LAUDO TÉCNICO		Nº	RL-LABEL-T01-001
	CLIENTE:			FOLHA:
	FUNDAÇÃO UNIVERSIDADE DE BRASÍLIA			2 DE 35
	PROGRAMA / EMPREENDIMENTO / PROJETO:			REVISÃO:
	MODERNIZAÇÃO DA INFRAESTRUTURA ELÉTRICA DA FT			A
	ÁREA / ENDEREÇO:			Nº CONTRATO:
	CAMPUS UNIVERSITÁRIO DARCY RIBEIRO, COMPLEXO FT			-
UNB/FT/ENE	TÍTULO:			
	INSPEÇÃO TÉCNICA E DIAGNÓSTICO DAS ENTRADAS DE ENERGIA E QUADROS PRINCIPAIS

SUMÁRIO EXECUTIVO

Figura 23 – QDFL-ENE 2 e termograma do DPS instalado no quadro

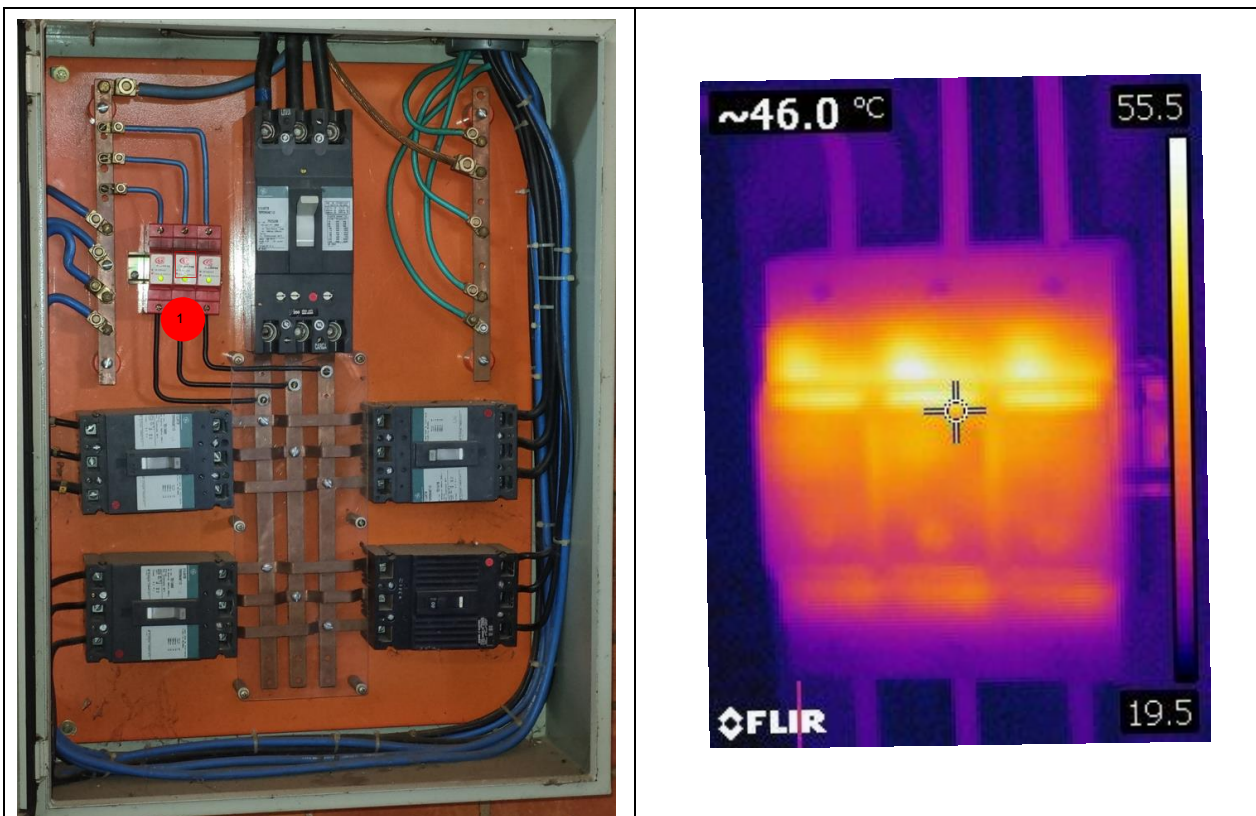
Situação: DPS conectado ao barramento neutro, em desconformidade com o item 6.3.5.2.2 da norma NBR-5410, que mostra o esquema correto de conexão do DPS. É possível observar na imagem da câmera termográfica que a instalação possui faixas que chegam até 55 °C DPS, provocando assim riscos de incêndio. Além de que o DPS deveria funcionar como circuito aberto em condições normais, porém devido a conexão incorreta e dada a faixa de temperatura atual, é perceptível que o mesmo não ocorre.

1. Recomenda-se que seja feita a instalação do DPS novamente no barramento correto conforme os padrões da norma.

Figura 24 – QDFL-ENE 1

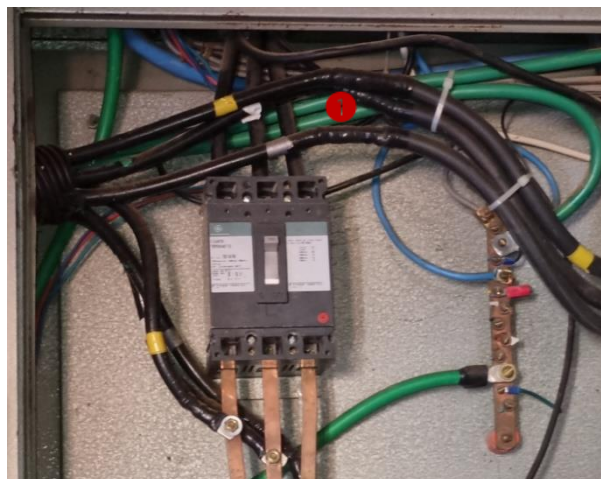
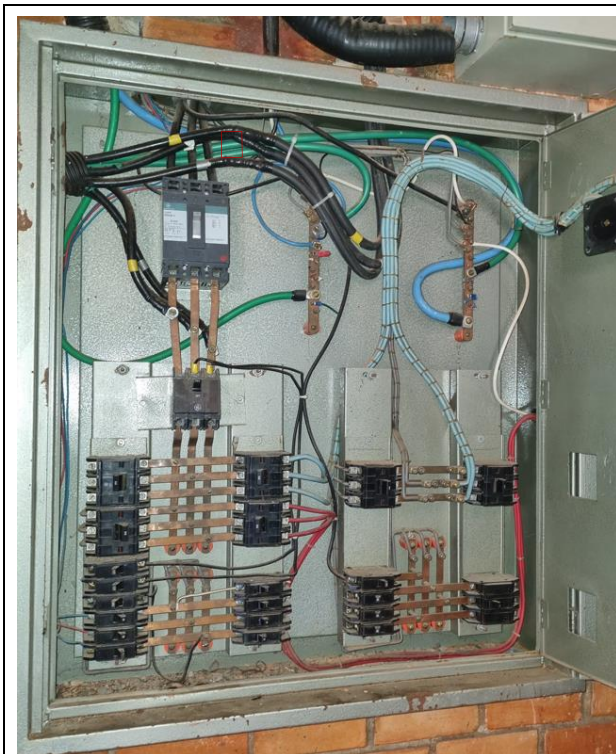
Emenda de condutores com bitolas diferentes.

Situação: condutores possuem emendas, além de mudança na bitola dos condutores por uma emenda, estando em desconformidade com o item 6.2.8.2 da NBR-5410, onde recomenda-se que não seja feita o uso de conexões soldadas em circuitos de energia e também do item 6.2.8.14 onde admitem-se apenas emendas por meio de conectores adequados para esse fim.

1. Recomenda-se que seja feita a troca dos condutores com a bitola correta e sem emendas.
